**Verslag huishoudelijke elektrische installatie op laagspanning en zeer lage spanning****Algemeen:**

Referentie: 004-20260605-01	Datum controle: 05/06/2026
Keurder: 004

Adres installatie: Horizontlaan 1, 3090 - Overijse		EAN-code: 541448820053399229
		Nummer teller(s): 1sag3100816405
		Distributienetbeheerder installatie: Fluvius
Datum uitvoering installatie: ☐ Vóór 01/10/1981 ☒ Tussen 01/10/1981 en 01/06/2020 ☐ Vanaf 01/06/2020		
Type: ☒ Wooneenheid ☐ Niet-huishoudelijk ☐ PV ☐ Batterij ☐ Laadpaal

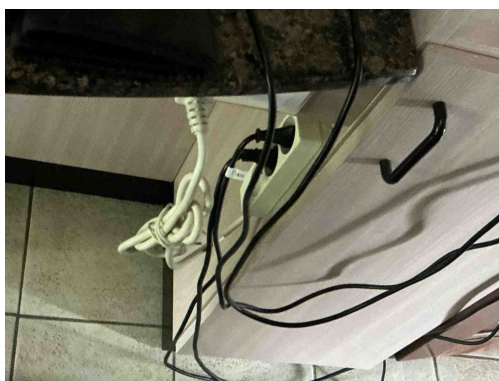
A16 - Er is geen continuïteit van de beschermingsgeleider van de contactdoos (Boek 1: 5.4.3.4).

Opmerking: Oa keuken

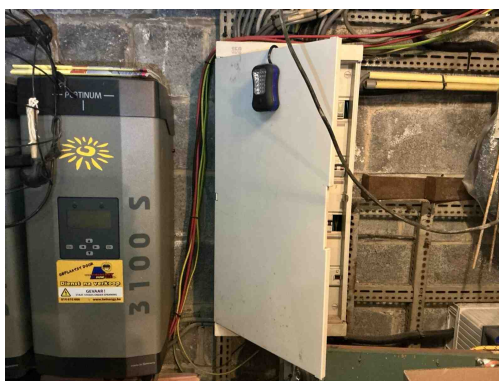
T21 - Het elektrisch materieel is niet geplaatst volgens de voorschriften van de fabrikant/ regels van goed vakmanschap . (Boek 1: 1.4.1.3)

Opmerking: Oa slaapkamer 2

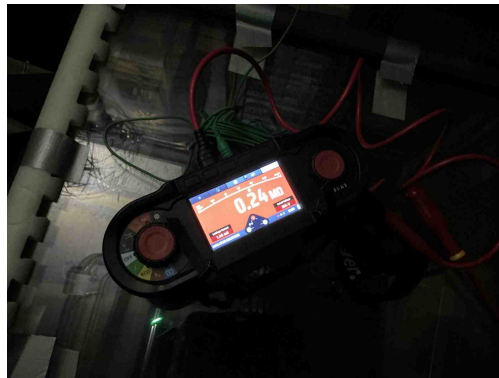
B17 - De voedingsspanning is niet op elk bord vermeld (Boek 1: 3.1.3.3).
Opmerking: Oa bord 1

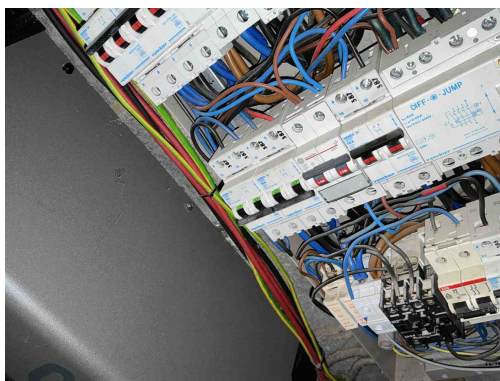
I01 - De waarde van de isolatieweerstand per kring dient tenminste 0,50 Mohm ($1000 \times U_{\text{test}}$) te zijn (Boek 1: 6.4.5.1).

Opmerking: Oa 3de rij 10A

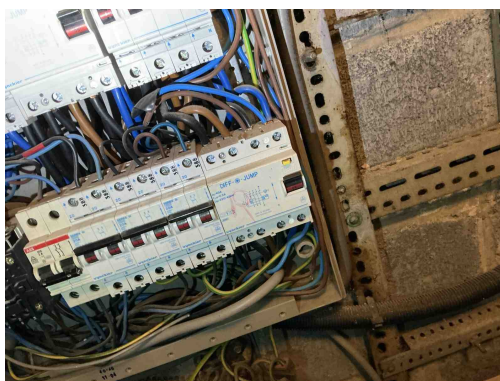
I01 - De waarde van de isolatieweerstand per kring dient tenminste 0,50 Mohm (1000 x Utest) te zijn (Boek 1: 6.4.5.1).
Opmerking: Oa 3de rij 10A

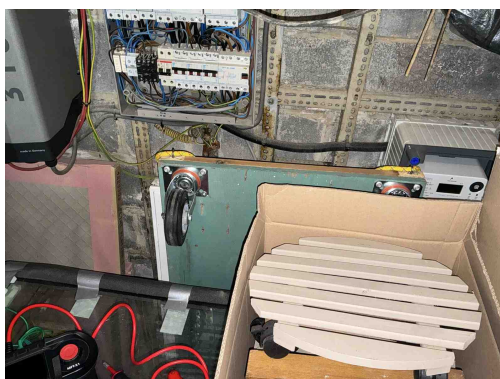
D04 - De hoofddifferentieelstroominrichting is niet verzegelbaar (Boek 1: 4.2.4.3).
Opmerking: Oa bord 1

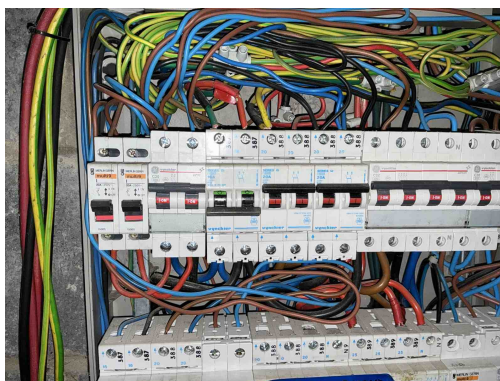
A11 - De aardingsonderbreker is niet op een normale manier bereikbaar (Boek 1: 5.4.3.5).

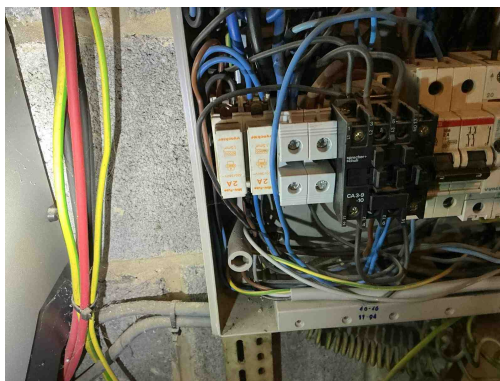
D08 - De nodige markeringen op de beveiligingstoestellen ontbreken of zijn onleesbaar (Boek 1: 5.3.5.5).
Opmerking: Oa bord 1

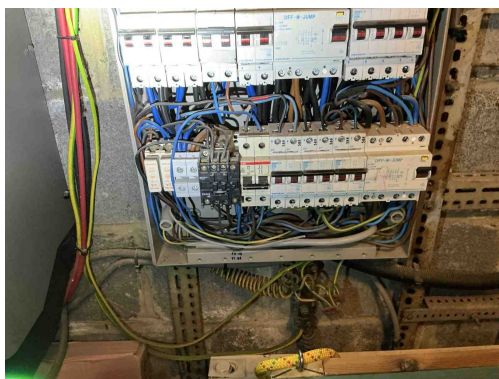
D08 - De nodige markeringen op de beveiligingstoestellen ontbreken of zijn onleesbaar (Boek 1: 5.3.5.5).
Opmerking: Oa bord 1

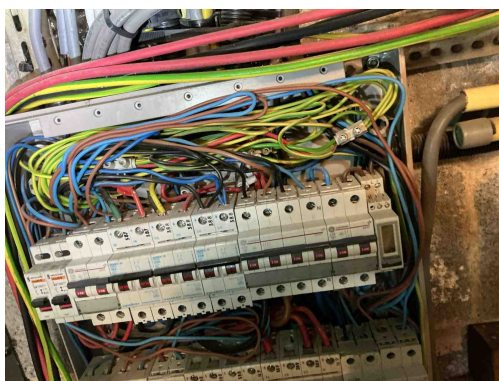
D08 - De nodige markeringen op de beveiligingstoestellen ontbreken of zijn onleesbaar (Boek 1: 5.3.5.5).
Opmerking: Oa bord 1

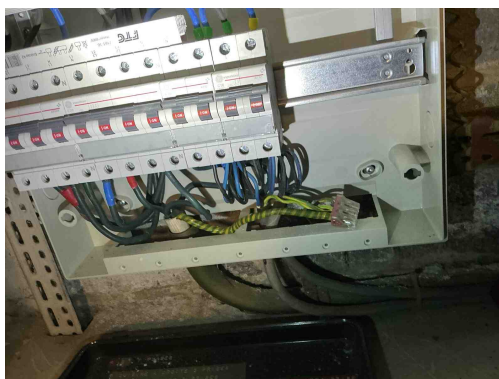
B24 - De sectie van de interne bekabeling van het elektrisch bord is niet aangepast aan de te verwachten stroom (Boek 1: 4.4.1.1/4.4.1.2).
Opmerking: Oa sectie 2,5 bij 32 A

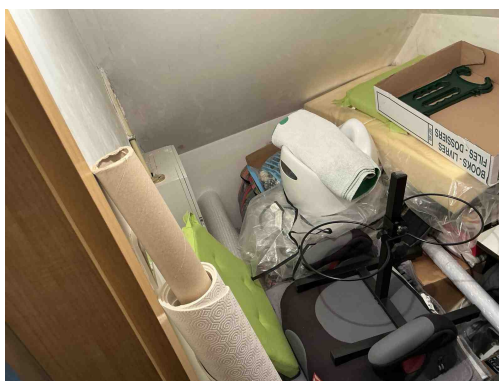
C20 - De kleurencombinatie voor de PE of PEN geleider is niet geel/groen (Boek 1: 5.1.6.2).
Opmerking: Oa bord 2

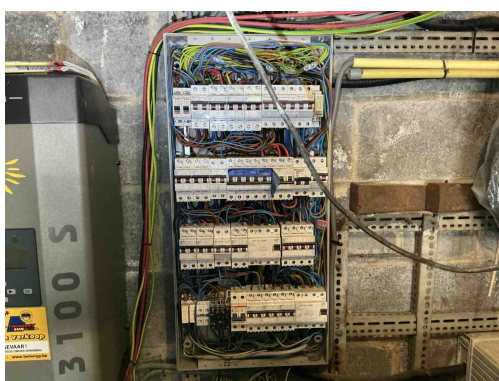
B02 - Het elektrisch verdeelbord is onvoldoende bereikbaar (Boek 1: 5.3.5.1).
Opmerking: Oa bord 3
